內政部 函

發文日期：中華民國111年10月7日
發文字號：內授營建管字第1110817347號
速別：普通件
密等及解密條件或保密期限：
附件：如說明三 (1111215065_1110817347_111D2035935-01.pdf)

主旨：修正建築技術規則建築設計施工編第42條補充圖例圖42-(1)及圖42-(2)，請查照轉行。

第42條 圖42-(1)

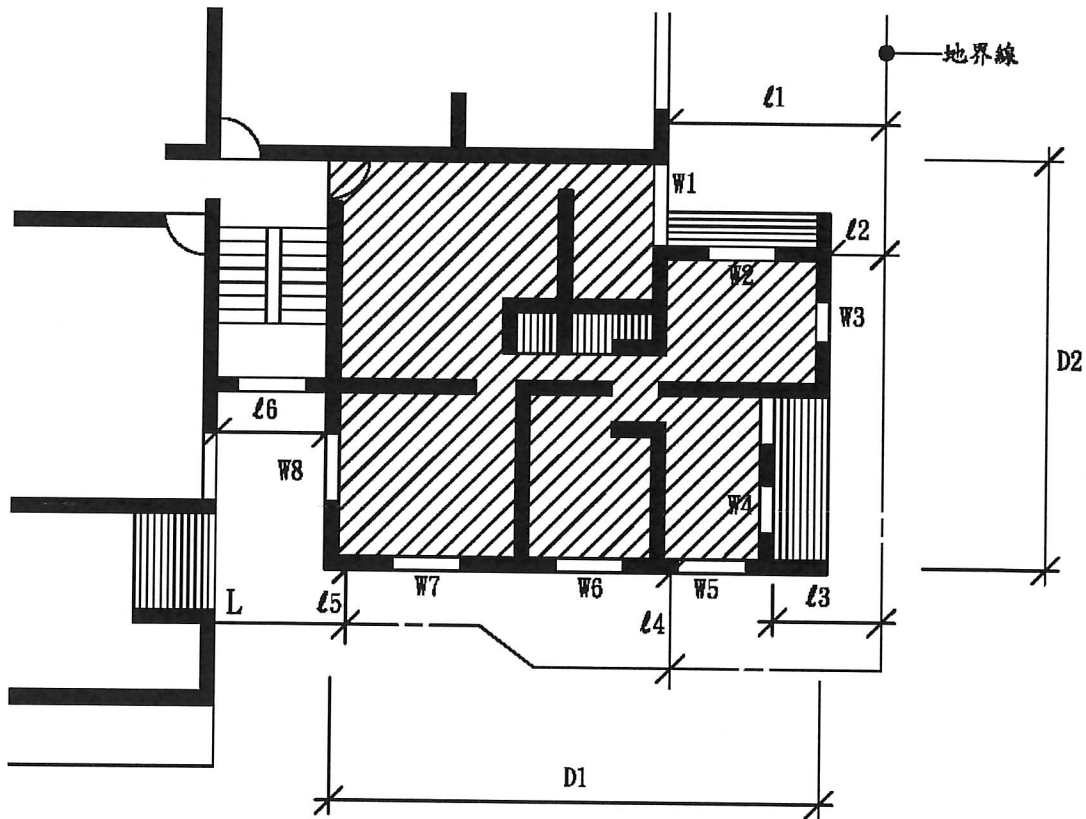
(一)圖42-(1)文字說明2「設陽台均小於1.5m寬度，除W1臨接陽台之部分……」修正為「設陽臺均小於2m寬度，除W1臨接陽臺之部分……」。

- ①則 W_3, W_7, W_8 , 為無效之採光開口, 其面積不得計入採光面積。
- ②設陽臺均小於 2m 寬度, 除 W_1 臨接陽臺之部分, 其有效採光面積應按 0.7 計算外, 其餘均為有效採光開口。
- ③若 W_1, W_2, W_4, W_5, W_6 之有效採光面積之和(地板面以上 50cm 範圍內不得計入)為 Σa , 居室樓地板面積即圖中斜線部分(不包括本編第1條第16款所稱之樓梯走廊浴廁等非居室部分)為 $F. A$, 則 $\Sigma a \geq F. A / 8$ 。
- ④有效採光距離之保持係以建築物外牆為準, 故居室樓地板內仍可隔間。
- ⑤住宅區建築物, 深度超過 10m 者, 至少應有一面(背面或側面)在有效採光範圍內, 其他各面雖不在有效採光內, 如符合45條水平距離(即 1m)者, 仍可開窗, 惟不得計入有效採光面積, 如本圖例, 若 D_1 及 $D_2 > 10\text{m}$ 時, 至少應有一面之外牆在有效採光範圍內; 若其右側外牆為有效採光, 此時應調整設計平面, 使 l_2 之值符合有效採光之規定。
- ⑥住宅區之建築物深度在 10m 以內時, 不檢討各面之採光距離, 各層背面及側面如有開窗時, 亦不予限制採光距離, 惟前述各立面開口採光面積總計仍須符合第41條規定。

第42條 圖42-(2)

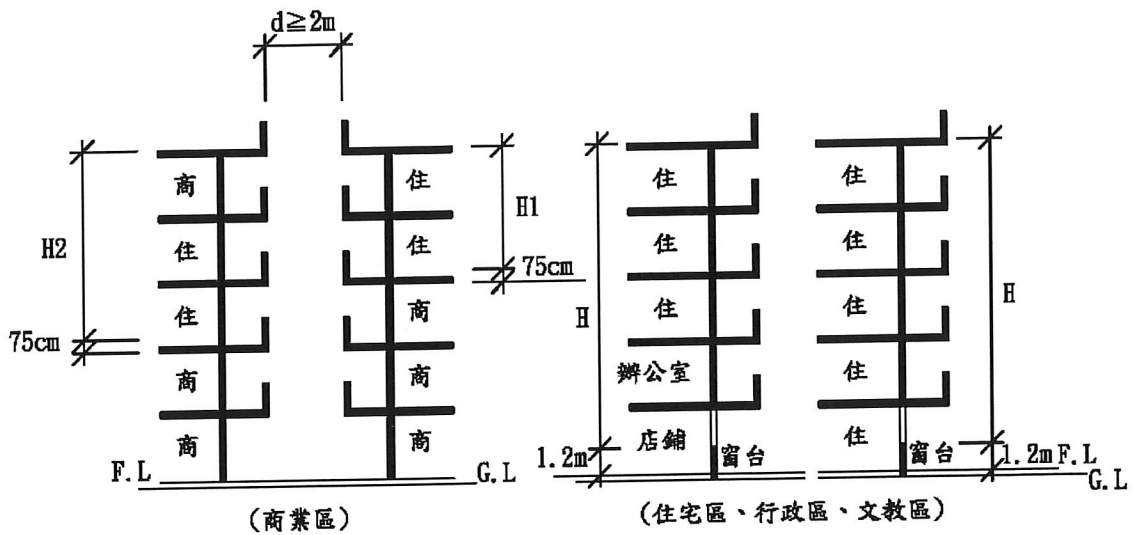
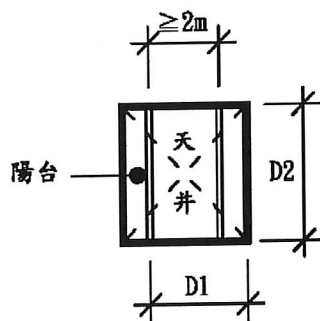
(二)圖42-(2)文字說明3「依前條第三款之規定，位於地板面50cm範圍內之窗或開口面積不得計入有效採光面積內，故本條關於高度(H)之計算應由地板面50cm之高度起算……」修正為「依前條第三款之規定，位於地板面75cm範圍內之窗或開口面積不得計入有效採光面積內，故本條關於高度(H)之計算應由地板面75cm之高度起算……」，另圖示商業區部分並配合修正。

- ① 建築物外牆依規定留有採光用窗或開口時，其同一基地內之他棟建築物或同棟建築物之對面部分(如天井)之有效採光距離D，係指面對之外牆間之水平淨距離。
- ② 天井部分各向之D/H值均應分別核算(即圖中D1，D2與H之比值)。
- ③ 依前條第三款之規定，位於地板面75cm範圍內之窗或開口面積不得計入有效採光面積內，故本條關於高度(H)之計算應由地板面75cm之高度起算計至建築物外牆最高部分之垂直高度，符合本編第1條第7款之屋頂突出物不予計入外牆高度。
- ④ 門窗開向陽台時如圖42-(1)第②點說明規定計算，若相對之兩面均設有陽台時，其有效採光僅扣減一面之陽台，即水平淨距離(D)，應自任一面之外牆面計至對面陽台之外緣如圖中D1。
- ⑤ 商業區建築物水平間距達5m以上，其他使用分區水平間距達6m以上者(空地、道路及永久性空地寬度之和)免再增加。
- ⑥ 住宅區建築物，不因部分樓層設置辦公室或店鋪而減少其採光高度。
